Formular de evaluare a condițiilor de accesibilitate a clădirilor publice

Echipa de evaluare: **AO Filocalia,**

Categorii	Indicatori	Date colectate
Localitate, raion:	Stauceni (Chisinau)	
Adresa, strada, nr.:	str. A. Mateevici nr. 13	
Instituția:	BESV 1/295 (Parterul Primăriei or. Stăuceni, Centru Educational Cultural))	
Tipul instituției:	BESV	
Latitudinea:	47.088141 ,	
Longitudinea:	28.868056

Fig. IV.8 Rampă de acces între trotuar și carosabil

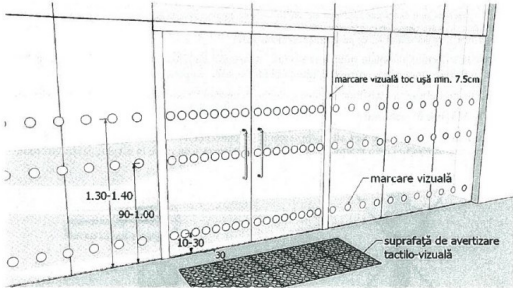
Tip înveliș:	Pavaj
Drumurile/Căile de acces sunt:	Calitative
Trotuare:	Da
Poartă intrare:	Nu
Prag poartă:	Nu
Există pavaj tactil sau marcaj contrastant la ieșirea de pe carosabil pe trotuar:	Nu
Trotuarul are pavaj tactil sau marcaj contrastant:	Nu
Borduri:	Da, 1 borduri , înălțimea:5 cm
Scări/Trepte:	Nu
Bariere (piloni și/sau bolarzi stradali, panouri publicitare):	Nu
Nivel:	Orizontal

Fig. V.1 Buzunare la coridoare /p.47/

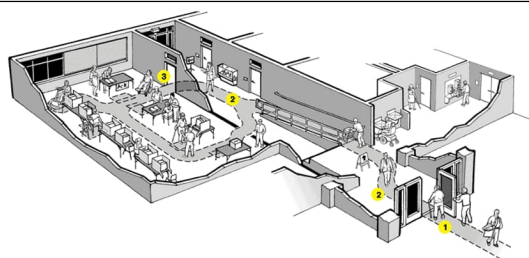
Coridoare:	Da
Lățimea coridorului (în cel mai îngust loc) este peste 150 cm?	Nu
Lățime (dacă este cazul, în cel mai îngust loc):	145 cm , nu există buzunare la coridoare Standard: Lățimea minimă a coridorului ar trebui să fie de cel puțin 150 cm), Dacă coridorul este îngust (până la 180 cm)
Trepte:	Da , 3 trepte , înălțimea:45 cm
Dacă sunt trepte, este o rampă interioară:	Nu
Dacă există trepte, sunt semnalate treptele cu elemente contrastante și/sau tactile:	Nu Standard: prima și ultima treaptă trebuie semnalate în culori contrastante
Pardoseala/podeaua în coridor este suprafață accesibilă:	Da
Suprafață alunecoasă:	Nu
Bariere/obstacole:	Nu
Culori contrastante (este o diferență de culoare contrastantă (culori închise / culori deschise) între perete și podea):	Da
Iluminare bună (lumină de zi și lumină artificială) pe hol și pe culoarele principale:	Da

Fig.V.42a Amenajarea unei cabine WC adaptate - tip A

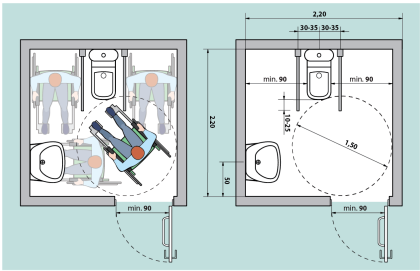
Grup sanitar în exterior:	Nu
Grup sanitar în interior:	Da . La Parter
Există indicatoare pe coridoare și pe ușă, care semnalează grupul sanitar accesibil:	Nu
Ușa de intrare WC interior, lățime:	80 cm Standard: ușa trebuie să fie de minim 90 cm
Prag ușă de intrare:	-
Dimensiuni grup sanitar:	500 cm x 258 cm Standard: minim 160 x 180 cm
Ușa cabină WC, lățime:	63 cm Standard: ușa trebuie să fie de minim 90 cm
Ușa cabinei se deschide în :	Exterior Standard: exterior
Dimensiuni cabină WC:	128 cm x 96 cm Standard: minim 160 x 180 cm
Prag ușa cabină WC:	-
Tipul vasului WC:	Pe podea
Vasul WC are bare de suport:	Nu
Mecanismul de scurgere a apei este:	Integrat în vasul WC
Lavoar/chiuveță:	Da , înălțimea de: 85 cm Standard: h - 85 cm
Este spațiu liber sub lavoar:	Nu
Este uscător de mâini:	Nu
Înterupătoarele sunt poziționate la o înălțime de 80 până la 110 cm de la podea:	Da , la înălțimea de: 85 cm
Toaleta este echipată cu sistem/buton de alarmă:	Nu

În toaletă sau cabine există cuier pentru haine:	Nu
Culori contrastante:	Nu Standard: este o diferență de culoare contrastantă (culori închise / culori deschise) între perete și podea
Colacul de WC este de o culoare contrastantă cu vasul de WC:	Nu
Iluminare bună (lumină de zi și lumină artificială) în WC:	Da
